**Европейская экономическая комиссия****Комитет по внутреннему транспорту****Всемирный форум для согласования правил  
в области транспортных средств****Рабочая группа по вопросам шума и шин****Семьдесят четвертая сессия**

**Шины: Правила № 117 ООН (сопротивление шин качению,  
шум, издаваемый шинами при качении, и их сцепление  
на мокрой поверхности)****Предложение по поправкам к Правилам № 117 ООН****Представлено неофициальной рабочей группой  
по характеристикам сцепления на мокрой поверхности  
для шин в изношенном состоянии\***

Воспроизведенный ниже текст был подготовлен экспертом неофициальной рабочей группы по характеристикам сцепления на мокрой поверхности для шин в изношенном состоянии (НРГ по СМИШ). Цель настоящего документа — ввести процедуру и пороговые значения для характеристик сцепления шин С1 в изношенном состоянии на мокрой поверхности в соответствии с мандатом НРГ по СМИШ (приложение III к ECE/TRANS/WP.29/GRBP/71). Изменения к существующему тексту Правил выделены жирным шрифтом в случае новых элементов или зачеркиванием в случае исключенных элементов.

Пример 1

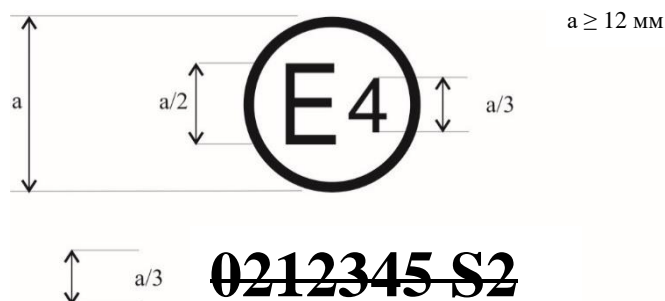
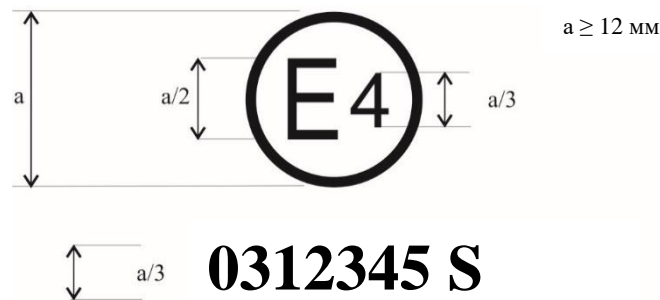
Приведенный выше знак официального утверждения, проставленный на шине, указывает, что данная шина была официально утверждена в Нидерландах (E4) на основании Правил № 117 (обозначена только индексом S2 (звук, издаваемый при качении, на стадии 2)) под номером официального утверждения 0212345, первые две цифры которого (02) указывают, что официальное утверждение было предоставлено в соответствии с требованиями поправок серии 02 к настоящим Правилам.

Приведенный выше знак официального утверждения, проставленный на шине, указывает, что данная шина была официально утверждена в Нидерландах (E 4) на основании Правил № 117 ООН (обозначена индексом S (звук, издаваемый при качении)) под номером официального утверждения 0312345, первые две цифры которого (03) указывают, что официальное утверждение было предоставлено в соответствии с требованиями поправок серии 03 к настоящим Правилам.

Пример 2

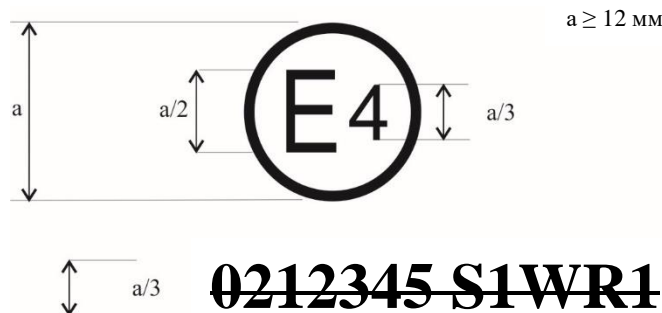
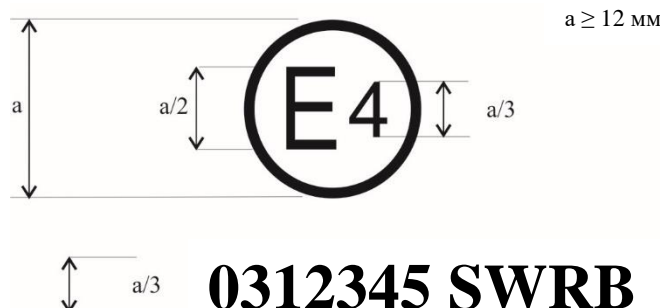
Приведенный выше знак официального утверждения указывает, что соответствующая шина была официально утверждена в Нидерландах (E 4) на основании Правил № 117 (обозначена индексами S1 (звук, издаваемый при качении, на стадии 1), W (сцепление на мокрой поверхности) и R1 (сопротивление качению на стадии 1) под номером официального утверждения 0212345 и что официальное утверждение касается S1WR1. Первые две цифры номера официального утверждения (02) указывают, что официальное утверждение было предоставлено в соответствии с требованиями поправок серии 02 к настоящим Правилам.

Приведенный выше знак официального утверждения указывает, что данная шина была официально утверждена в Нидерландах (E 4) на основании Правил № 117 ООН (обозначена индексами S (звук, издаваемый при качении), W (сцепление шин в новом состоянии на мокрой поверхности), R (сопротивление

качению) и В (сцепление шин в изношенном состоянии на мокрой поверхности)) под номером официального утверждения 0312345. Первые две цифры номера официального утверждения (03) указывают, что официальное утверждение было предоставлено в соответствии с требованиями поправок серии 03 к настоящим Правилам».

Пример 1

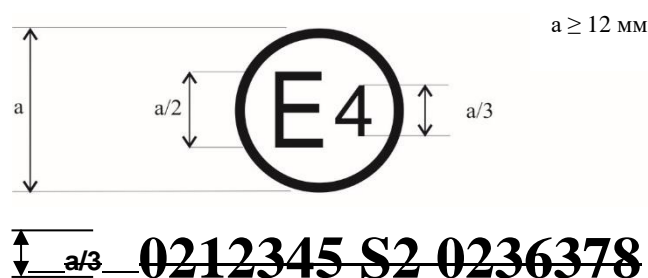
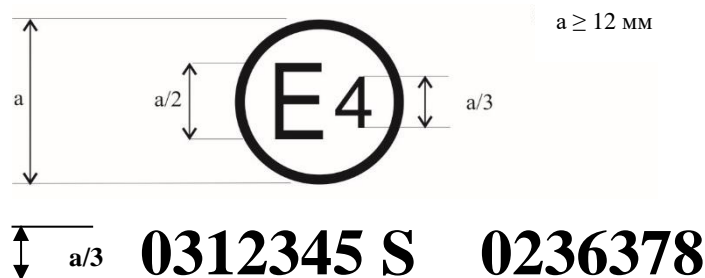
Приведенный выше знак официального утверждения указывает, что данная шина была официально утверждена в Нидерландах (E 4) на основании Правил № 117 (обозначена индексом S2 (звук, издаваемый при качении, на стадии 2)) под номером официального утверждения 0212345 и на основании Правил № 30 под номером официального утверждения 0236378. Первые две цифры номера официального утверждения (02) указывают, что официальное утверждение было предоставлено в соответствии с поправками серии 02 и что Правила № 30 включали поправки серии 02.

Приведенный выше знак официального утверждения указывает, что данная шина была официально утверждена в Нидерландах (E 4) на основании Правил № 117 ООН (обозначена индексом S (звук, издаваемый при качении)) под номером официального утверждения 0312345 и на основании Правил № 30 ООН под номером официального утверждения 0236378. Первые две цифры номеров официального утверждения (“03” и “02”) указывают, что официальное

утверждение на основании Правил № 117 ООН было предоставлено в соответствии с поправками серии 03, а официальное утверждение на основании Правил № 30 ООН - в соответствии с поправками серии 02.

Пример 2

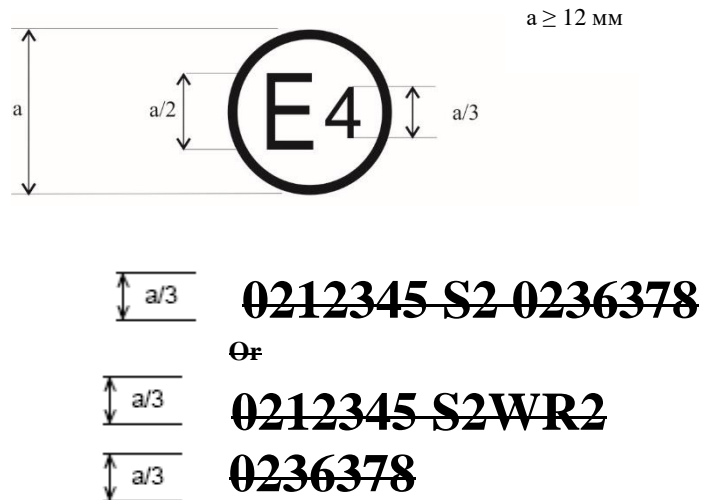
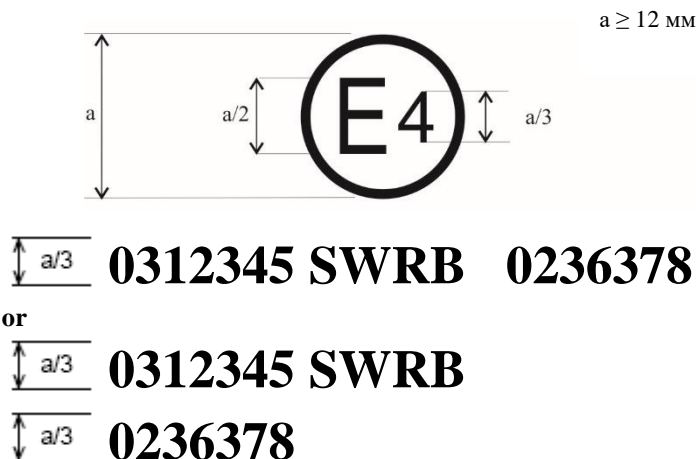
Приведенный выше знак официального утверждения указывает, что данная шина была официально утверждена в Нидерландах (E 4) на основании Правил № 117 (обозначена индексом S2WR2 (звук, издаваемый при качении, на стадии 2, сцепление на мокрой поверхности и сопротивление качению на стадии 2)) под номером официального утверждения 0212345 и на основании Правил № 30 под номером официального утверждения 0236378. Первые две цифры номера официального утверждения (02) указывают, что официальное утверждение было предоставлено в соответствии с поправками серии 02 и что Правила № 30 включали поправки серии 02.

Приведенный выше знак официального утверждения указывает, что данная шина была официально утверждена в Нидерландах (E 4) на основании Правил № 117 ООН (обозначена индексом SWRB (звук, издаваемый при качении, сцепление шин в новом состоянии на мокрой поверхности, сопротивление качению и сцепление шин в изношенном состоянии на мокрой поверхности) под номером официального утверждения 0312345 и на основании Правил № 30 под номером официального утверждения 0236378. Первые две цифры номеров официального утверждения ("03" и "02") указывают, что официальное

утверждение на основании Правил № 117 ООН было предоставлено в соответствии с поправками серии 03, а официальное утверждение на основании Правил № 30 ООН - в соответствии с поправками серии 02.

Пример 3

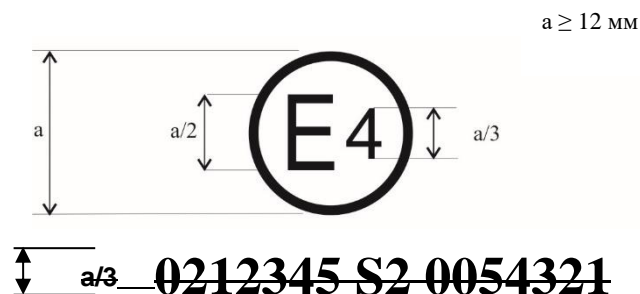
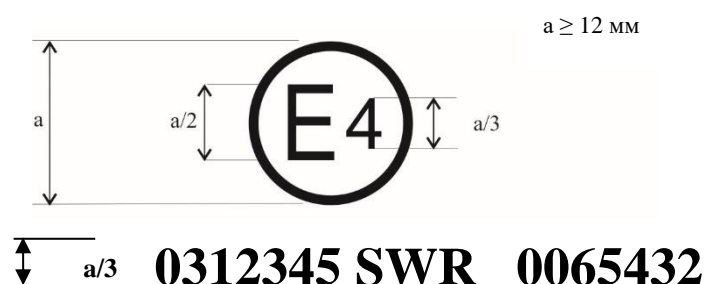
Приведенный выше знак официального утверждения указывает, что данная шина была официально утверждена в Нидерландах (E 4) на основании Правил № 117 и поправок серии 02 под номером официального утверждения 0212345 (обозначена индексом S2) и на основании Правил № 54. Он указывает, что официальное утверждение касается звука, издаваемого при качении, на стадии 2 (S2). Первые две цифры номера официального утверждения (02) на основании Правил № 117 вместе с индексом S2 указывают, что первое официальное утверждение было предоставлено в соответствии с Правилами № 117, включившими поправки серии 02. Первые две цифры (00) официального утверждения на основании Правил № 54 указывают, что эти Правила были в их первоначальном варианте.

Приведенный выше знак официального утверждения указывает, что данная шина была официально утверждена в Нидерландах (E 4) на основании Правил № 117 ООН (обозначена индексом SWR (звук, издаваемый при качении, сцепление шин в новом состоянии на мокрой поверхности и сопротивление качению) под номером официального утверждения 0312345 и на основании Правил № 54 под номером официального утверждения 0065432. Первые две цифры номеров официального утверждения (“03” и “00”) означают, что официальное утверждение на основании Правил № 117 ООН предоставлено в соответствии с поправками серии 03, а официальное утверждение на основании Правил № 54 ООН - в соответствии с их первоначальным вариантом.

Пример 1

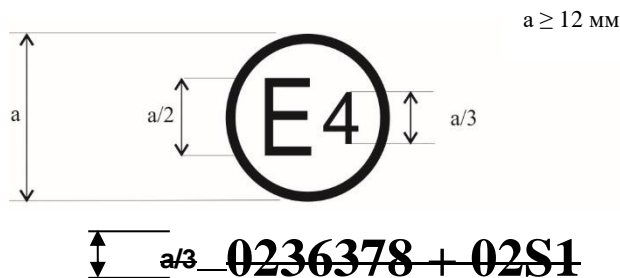
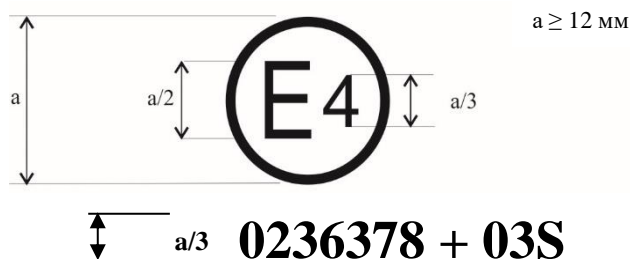
Приведенный выше знак официального утверждения указывает, что данная шина официально утверждена в Нидерландах (Е 4) на основании Правил № 30 ООН в соответствии с поправками к ним серии 02 (как указано первыми двумя цифрами номера официального утверждения “02”) под номером официального утверждения 0236378. На ней также нанесено обозначение “+ 02S1”, которое указывает, что шина была также официально утверждена на основании Правил № 117 ООН (с поправками серии 02) в отношении звука, издаваемого при качении, на стадии 1.

Приведенный выше знак официального утверждения указывает, что данная шина официально утверждена в Нидерландах (E 4) на основании Правил № 30 ООН в соответствии с поправками серии 2 (как указано первыми двумя цифрами номера официального утверждения “02”) под номером официального утверждения 0236378. На ней также нанесено обозначение “+ 03S”, которое указывает, что шина была также официально утверждена на основании Правил № 117 ООН (с поправками серии 03) в отношении S (звук, издаваемый при качении).

Пример 2

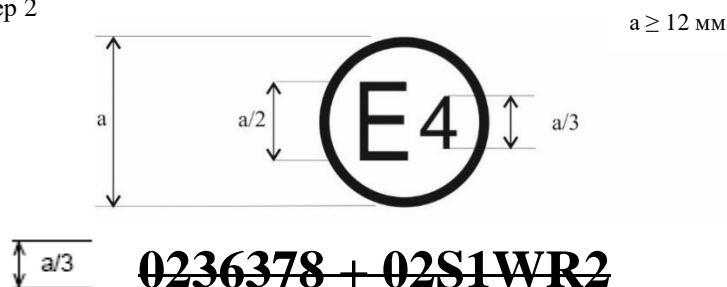
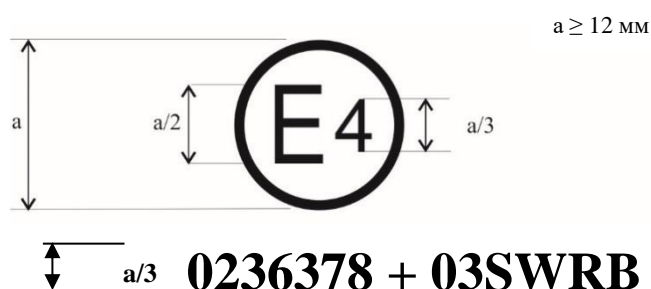
Приведенный выше знак официального утверждения указывает, что данная шина первоначально была официально утверждена в Нидерландах (E 4) на основании Правил № 30 согласно поправкам серии 02 под номером официального утверждения 0236378. Она также обозначена индексом “+02S1WR2”, который указывает, что данная шина была официально утверждена также на основании Правил № 117 ООН (с поправками серии 02) в отношении S1 (звук, издаваемый при качении) W (сцепление на мокрой поверхности) и R2 (сопротивление качению).

Приведенный выше знак официального утверждения указывает, что данная шина официально утверждена в Нидерландах (E 4) на основании Правил № 30 ООН в соответствии с поправками к ним серии 02 (как указано первыми двумя цифрами номера официального утверждения “02”) под номером официального утверждения 0236378. Она также обозначена индексом “+ 03SWRB”, который указывает, что данная шина была официально утверждена также на основании Правил № 117 ООН (с поправками серии 03) в отношении S (звук, издаваемый при качении), W (сцепление шин в новом состоянии на мокрой поверхности), R (сопротивление качению) и B (сцепление шин в изношенном состоянии на мокрой поверхности)».

Пример 1

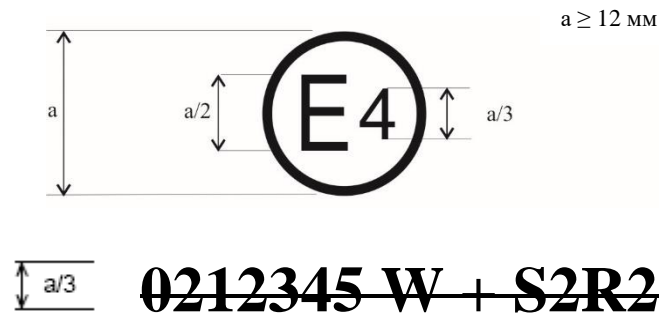
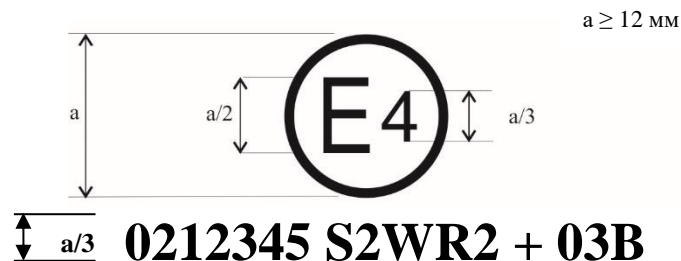
Приведенный выше знак официального утверждения указывает, что данная шина первоначально была официально утверждена в Нидерландах (E 4) на основании Правил № 117 и поправок серии 02 под номером официального утверждения 0212345. Он указывает, что официальное утверждение касается W (сцепления на мокрой поверхности). Индекс S2R2, которому предшествует “+”, указывает, что официальное утверждение было распространено в соответствии с Правилами № 117 в отношении звука, издаваемого при качении, на стадии 2 и сопротивления качению на стадии 2 на основе отдельного(ых) свидетельства(свидетельств).

Приведенный выше знак официального утверждения указывает, что данная шина первоначально была официально утверждена в Нидерландах (E 4) на основании Правил № 117 ООН и поправок серии 02 под номером официального утверждения 0212345. Маркировка дополнена обозначениями S2WR2 (звук, издаваемый при качении на стадии 2), W (сцепление шин в новом состоянии на мокрой поверхности) и R (сопротивление качению на стадии 2). Индекс 03B перед “+” указывает на то, что на основании отдельного свидетельства официальное утверждение было распространено в соответствии с Правилами № 117 ООН и поправками серии 03 на сцепление шин в изношенном состоянии на мокрой поверхности.
